**Comité d'experts du transport des marchandises dangereuses
et du Système général harmonisé de classification
et d'étiquetage des produits chimiques****Sous-Comité d'experts du transport
des marchandises dangereuses****Cinquante-troisième session**

**Questions relatives au Système général harmonisé
de classification et d'étiquetage des produits
chimiques : Utilisation du Manuel d'épreuves
et de critères dans le contexte du SGH****Sous-Comité d'experts du Système général harmonisé
de classification et d'étiquetage des produits chimiques****Trente-cinquième session**

**Travaux à mener conjointement avec le Sous-Comité
d'experts du transport des marchandises dangereuses
(Sous-Comité TMD)****Utilisation du Manuel d'épreuves et de critères
dans le contexte du Système général harmonisé
de classification et d'étiquetage
des produits chimiques (SGH)****Communication du Président du Groupe de travail des explosifs
du Sous-Comité d'experts du transport des marchandises
dangereuses (Sous-Comité TMD) au nom de son Groupe¹**

1. Le présent document, établi pour examen par les deux sous-comités, contient la liste des amendements aux sections 1 à 10 qui sont proposés pour la sixième édition ré

« **Figure 10.1 :** **PROCÉDURE GÉNÉRALE DE CLASSEMENT
D'UNE MATIÈRE OU D'UN OBJET DANS LA CLASSE
DES EXPLOSIFS**

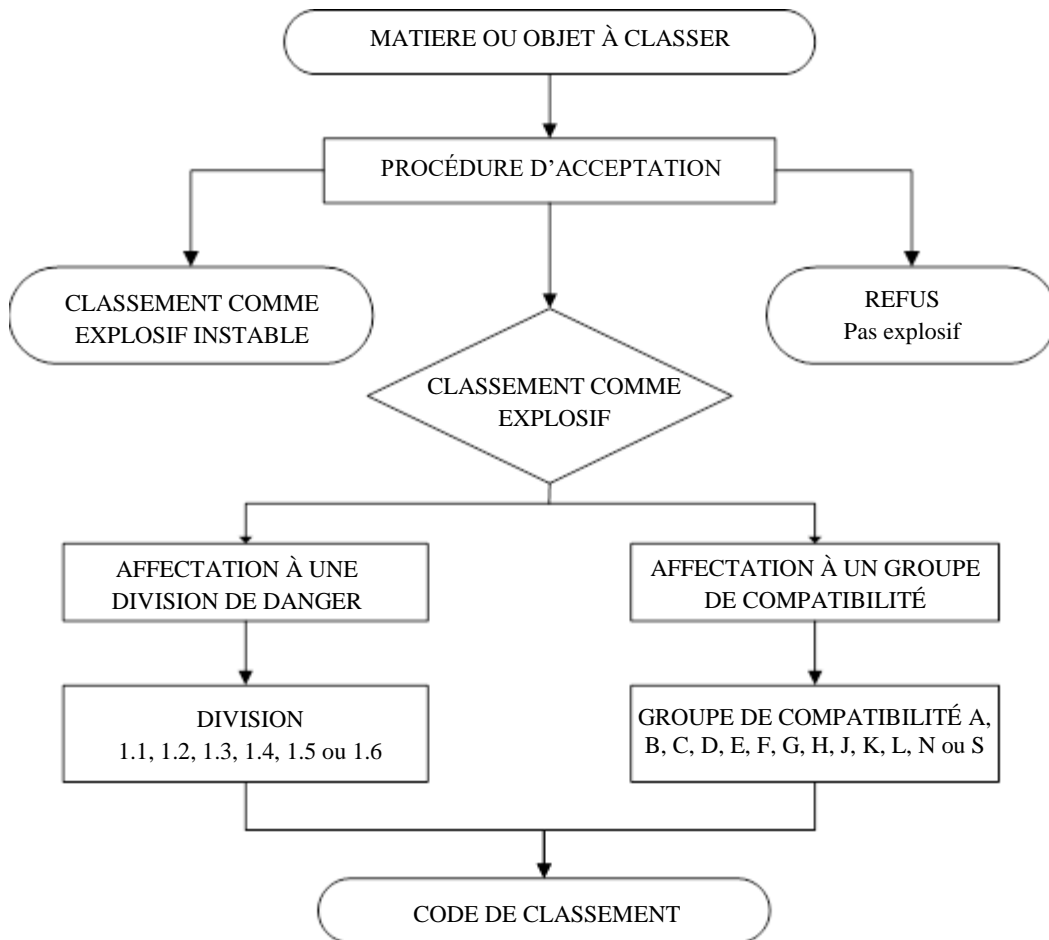
Figure 10.1 Remplacer la figure et son titre comme suit :

« **Figure 10.2 :** **PROCÉDURE D'ACCEPTATION TEMPORAIRE D'UNE MATIÈRE OU D'UN OBJET DANS LA CLASSE DES EXPLOSIFS**

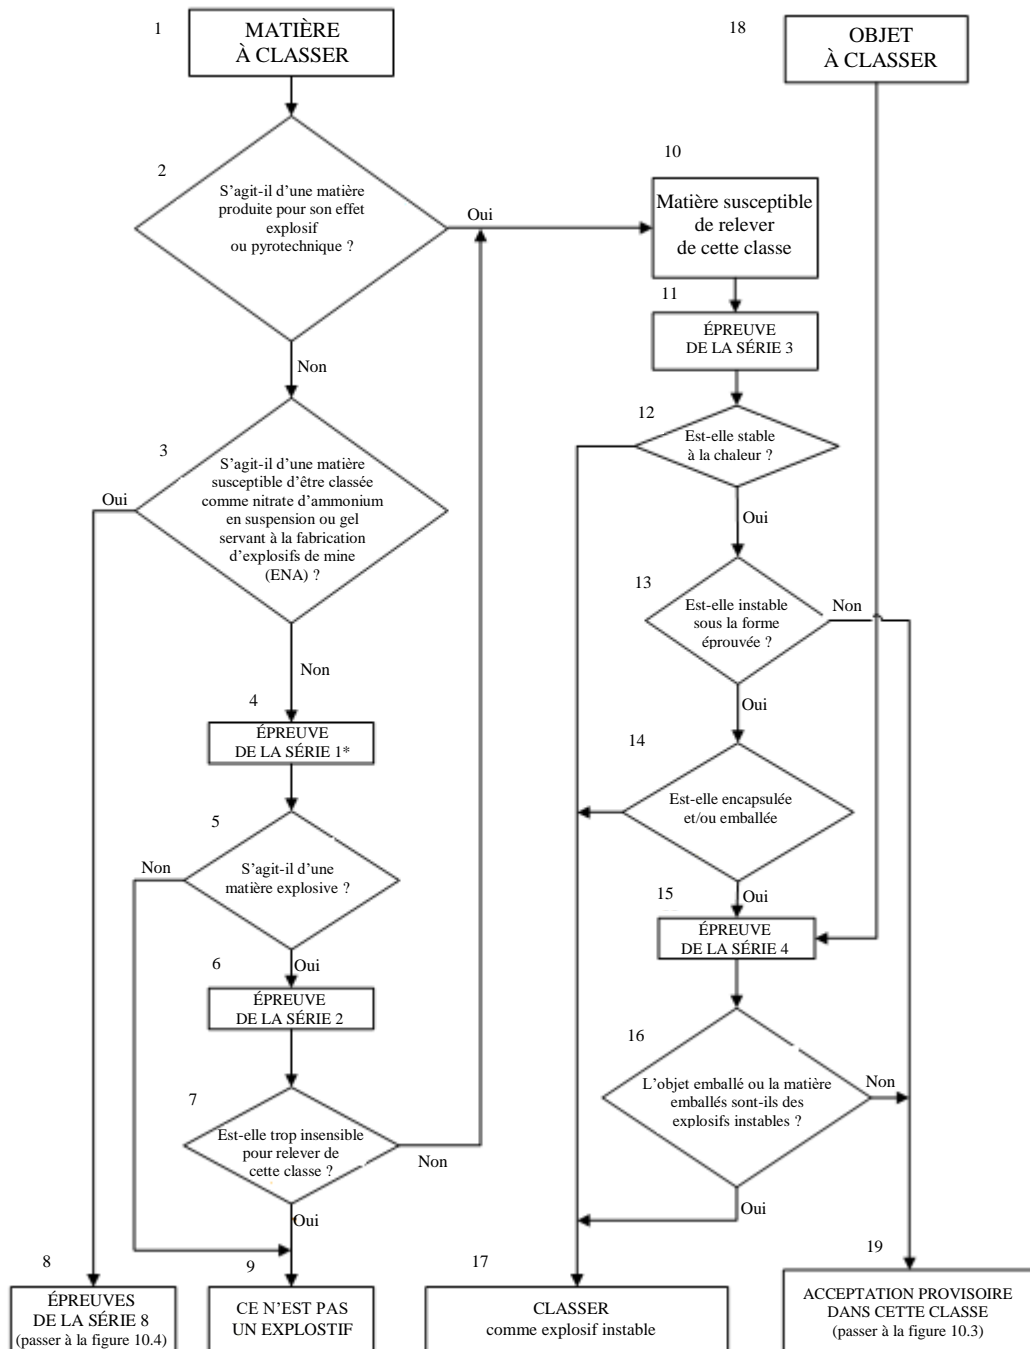
Figure 10.2 Remplacer la figure 10.2 et son titre comme suit :

« **Figure 10.3 : PROCÉDURE D’AFFECTATION À UNE DIVISION DE LA CLASSE DES EXPLOSIFS** »

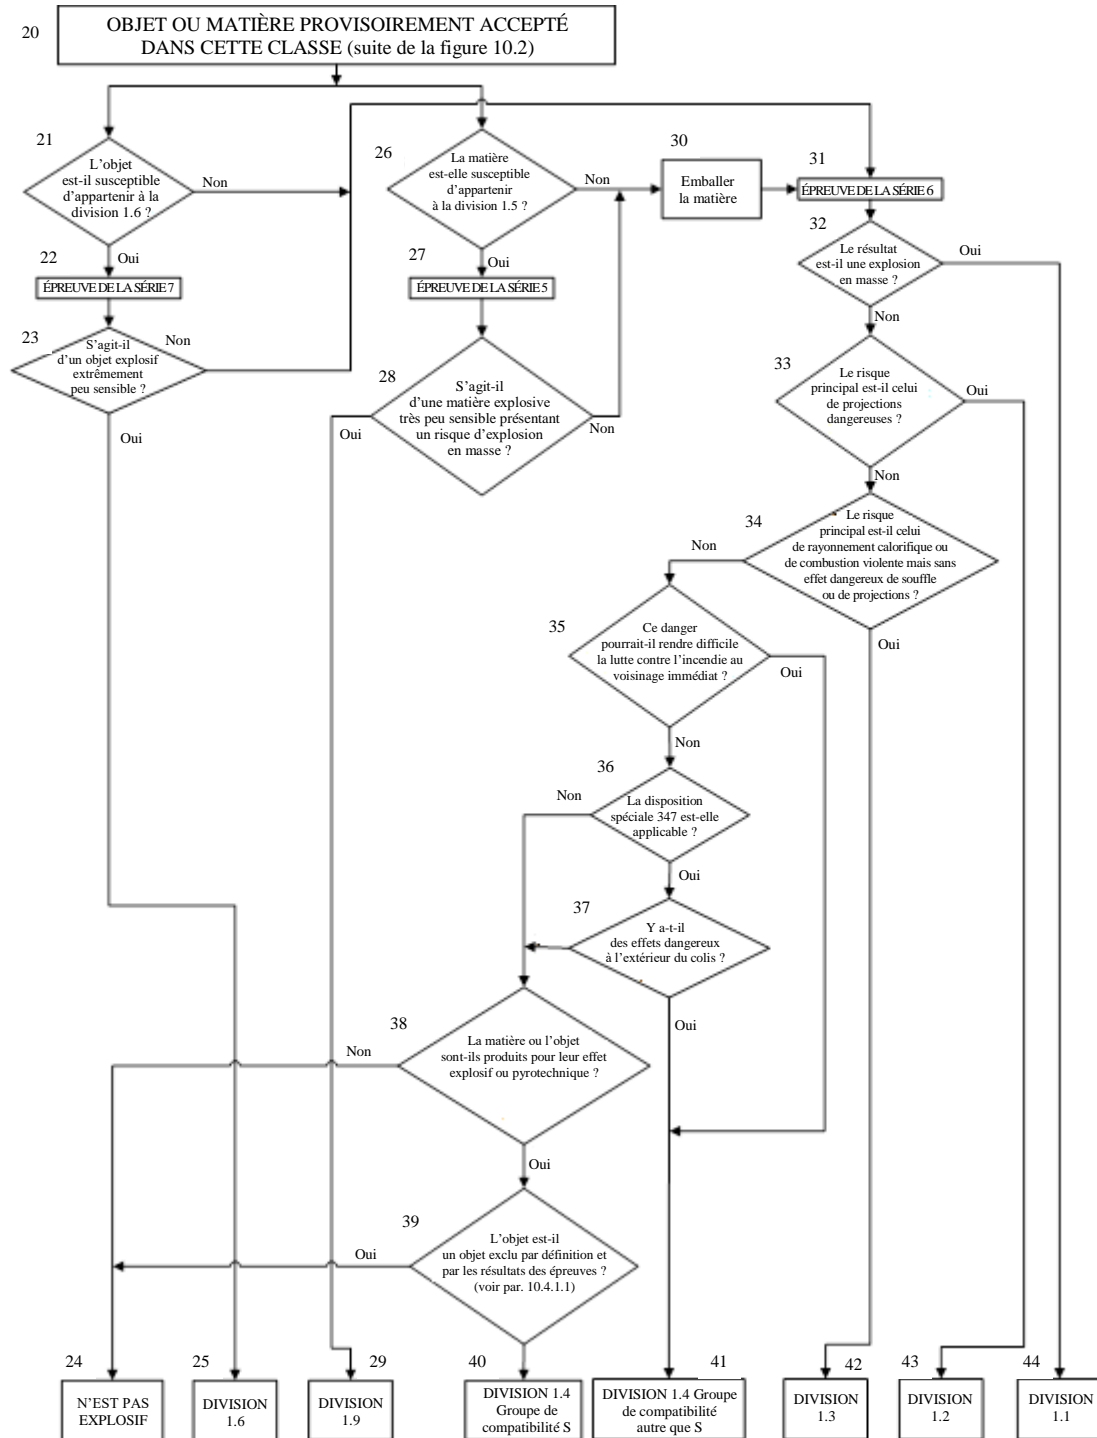
Figure 10.3 Remplacer la figure et son titre comme suit :

« **Figure 10.4 :** **PROCÉDURE POUR LES NITRATES D'AMMONIUM EN ÉMULSION, SUSPENSION OU GEL (ENA) SERVANT À LA FABRICATION D'EXPLOSIFS DE MINE**

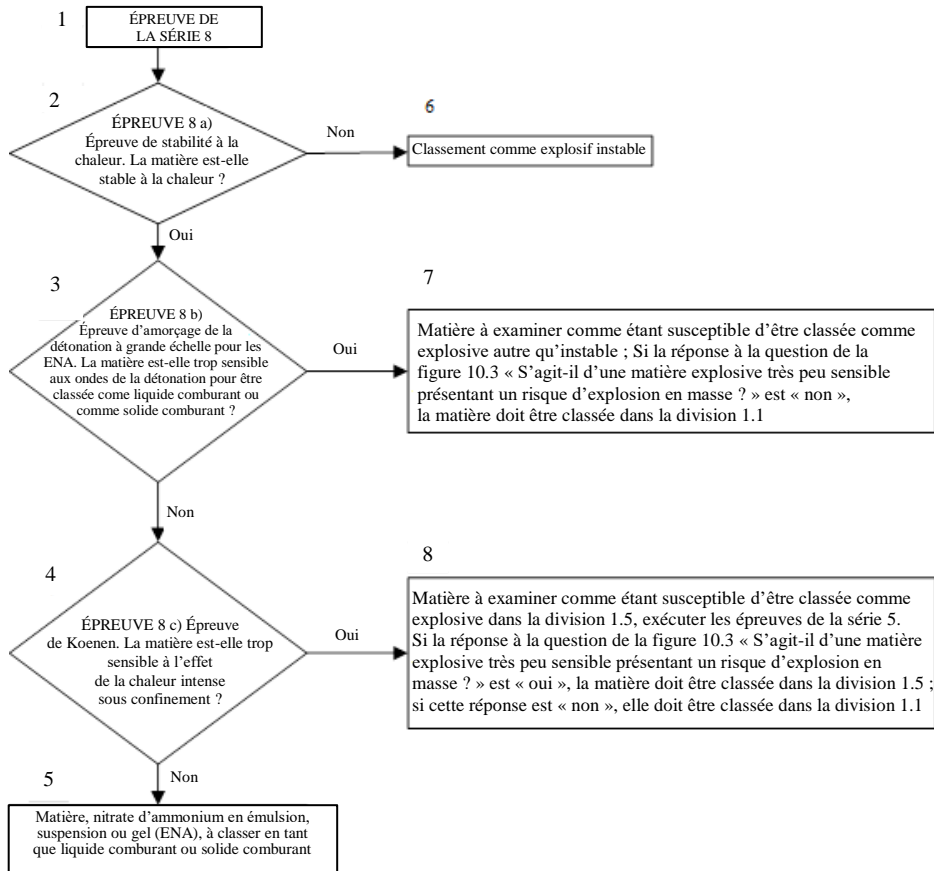
Figure 10.4 Remplacer la figure 10.4 actuelle en la modifiant comme suit :

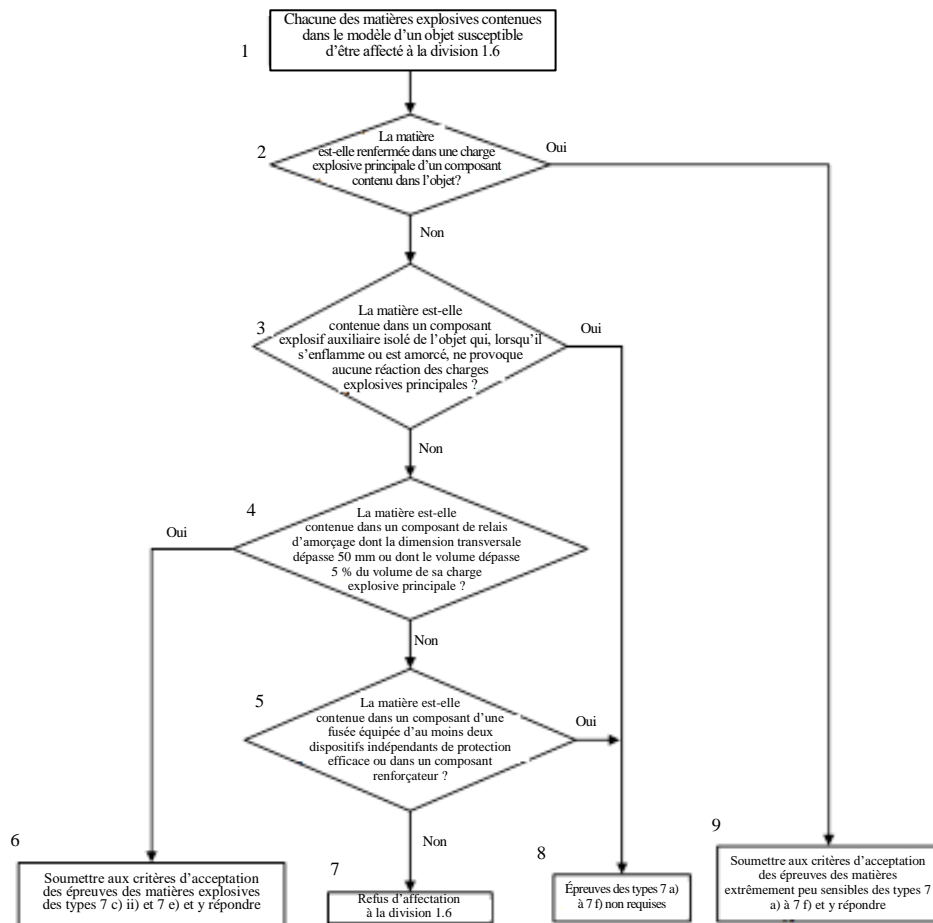
Figure 10.5 Remplacer la figure actuelle par la suivante :

Figure 10.6 b) : PROCÉDURE D'ACCEPTATION TEMPORAIRE DE L'HEXANITROSTILBENE DANS LA CLASSE DES EXPLOSIFS

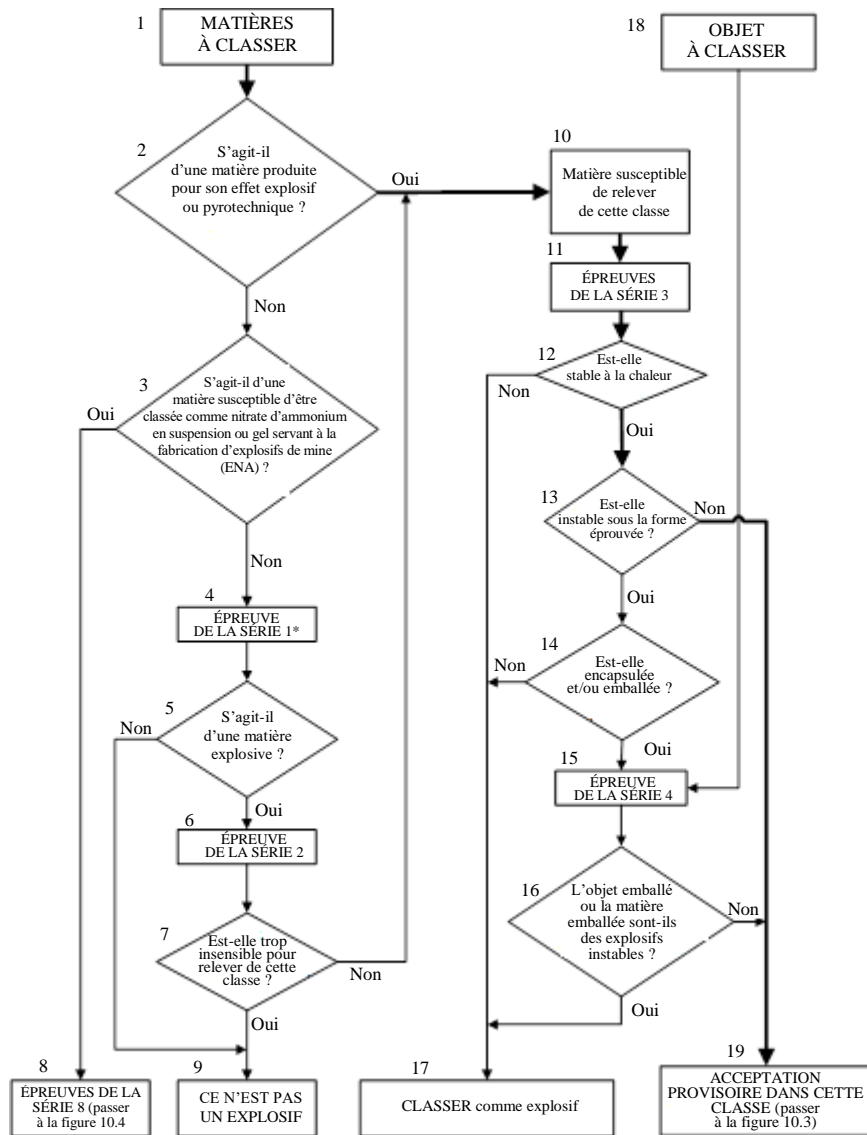
Figure 10.6 Ajouter les nouvelles figures 10.6 a) à 10.6 d) :

« Figure 10.7 b)
PROCEDURE D'ACCEPTATION TEMPORAIRE DU MUSK XYLENE
DANS LA CLASSE DES EXPLOSIFS

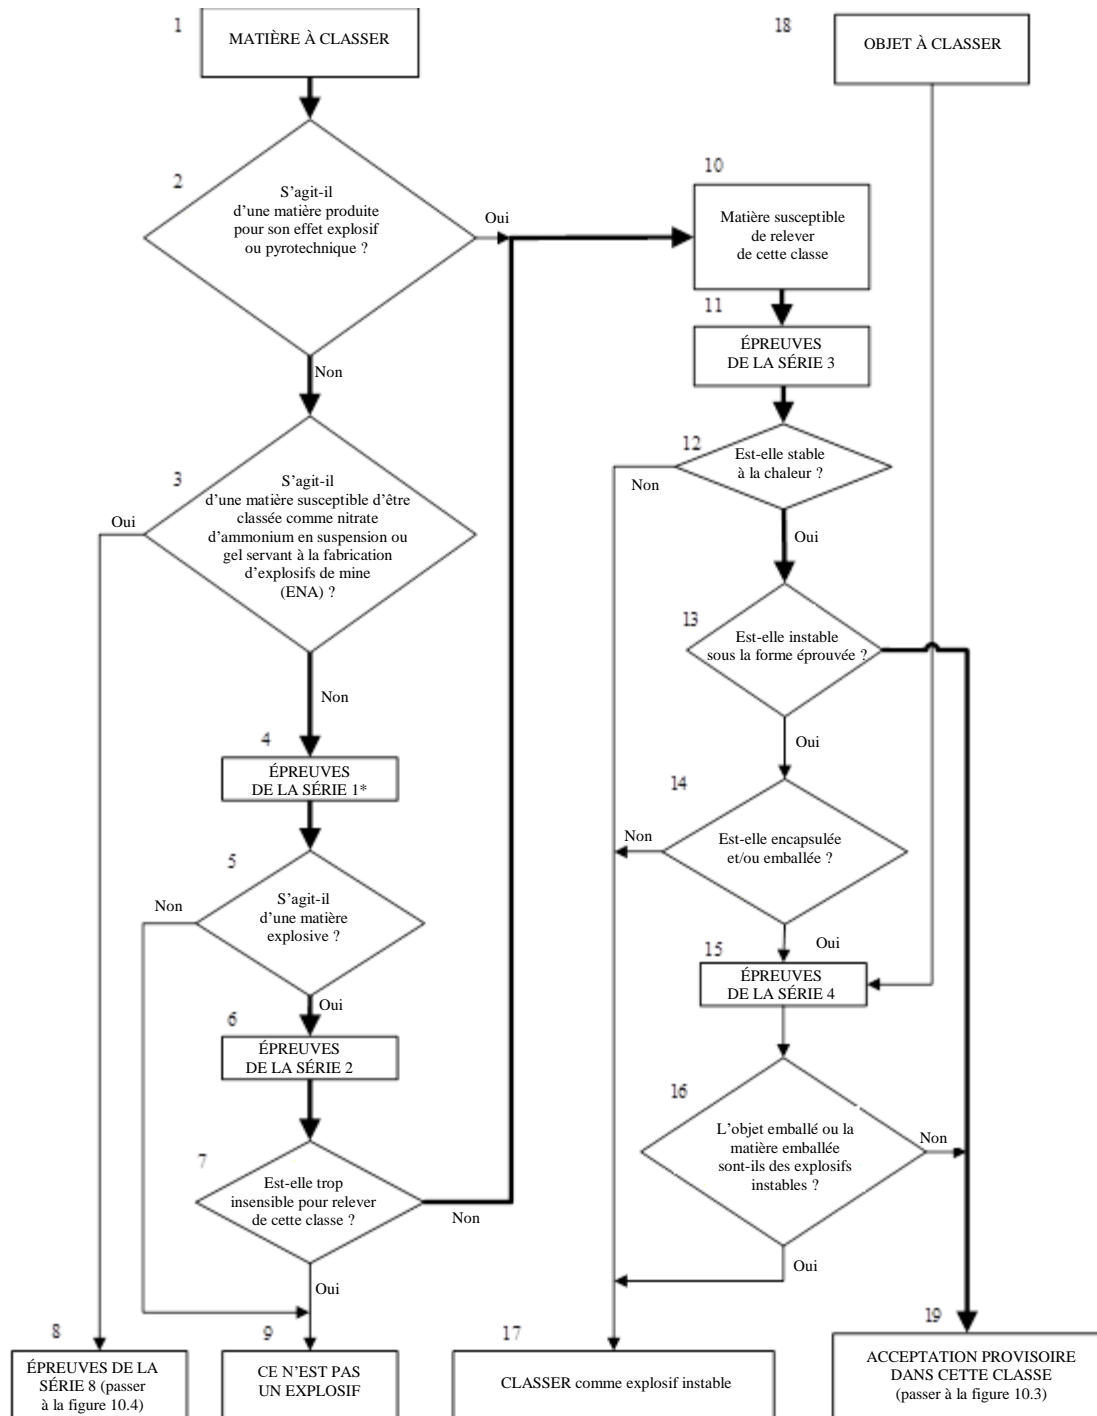
Figure 10.7 b) La figure 10.7 actuelle devient la figure 10.7 b) et est modifiée comme suit :

« Figure 10.7 d)
PROCÉDURE D'EXCLUSION DU MUSK XYLENE DE LA CLASSE DES EXPLOSIFS

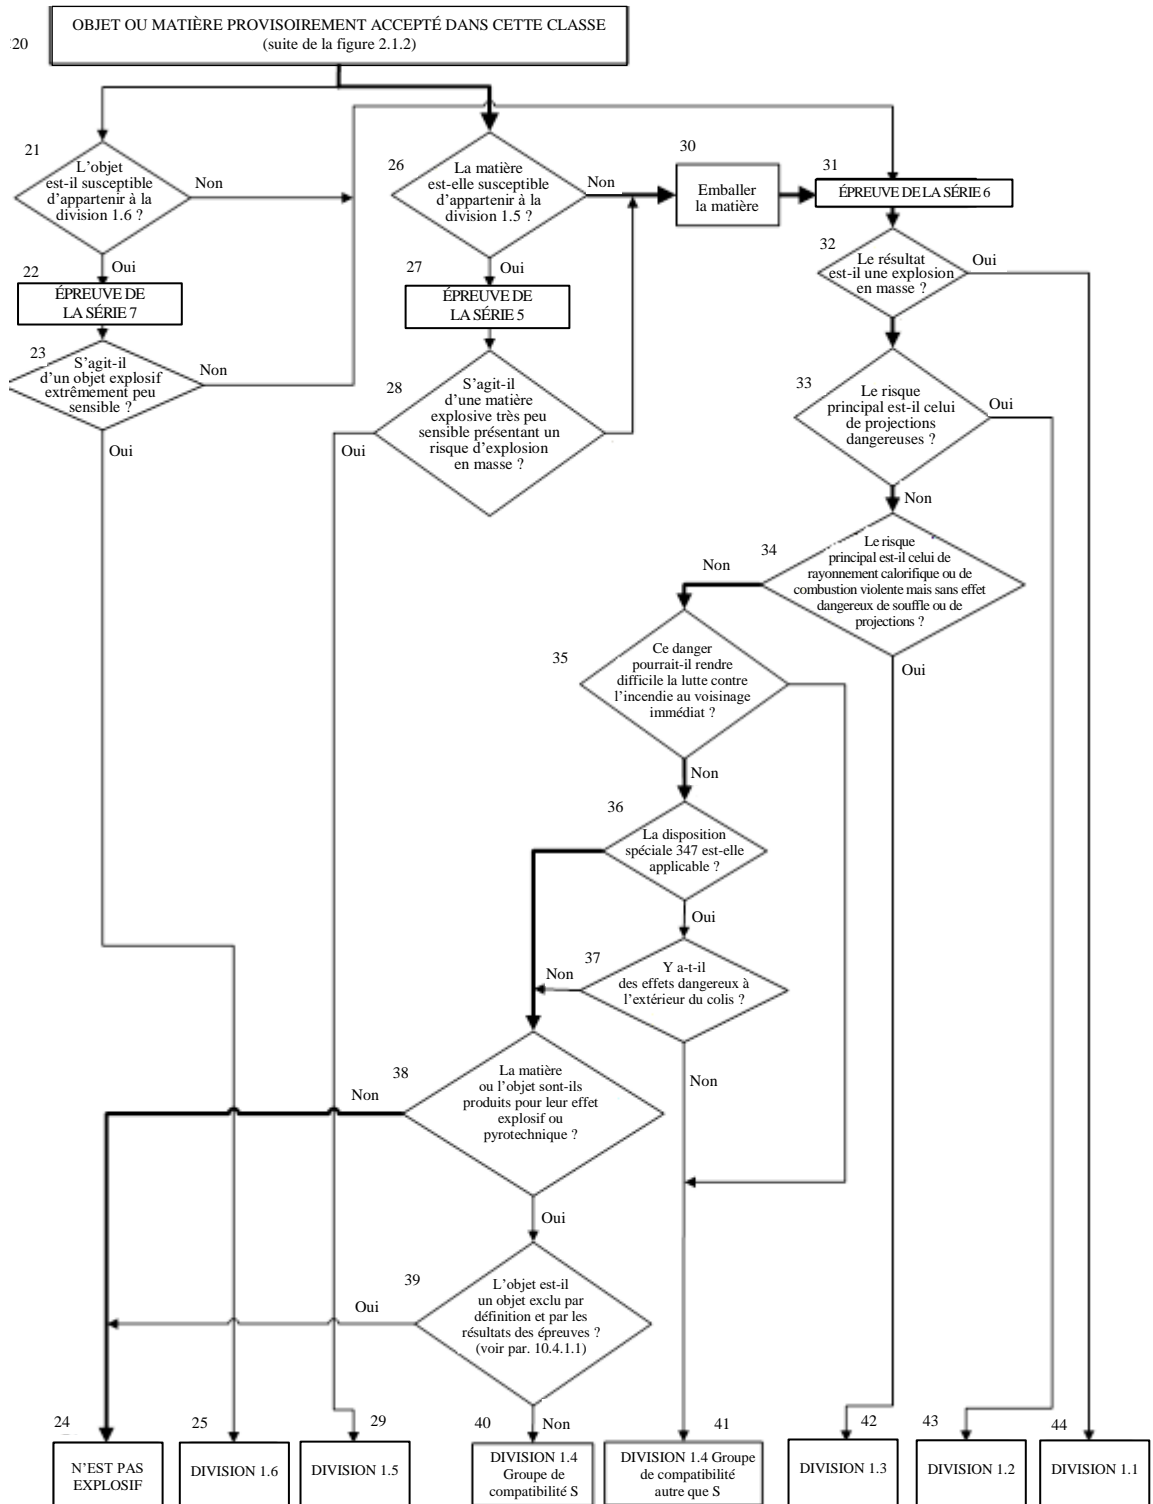
Figure 10.7 d) La figure 10.9 actuelle devient la figure 10.7 d) et est modifiée comme suit :
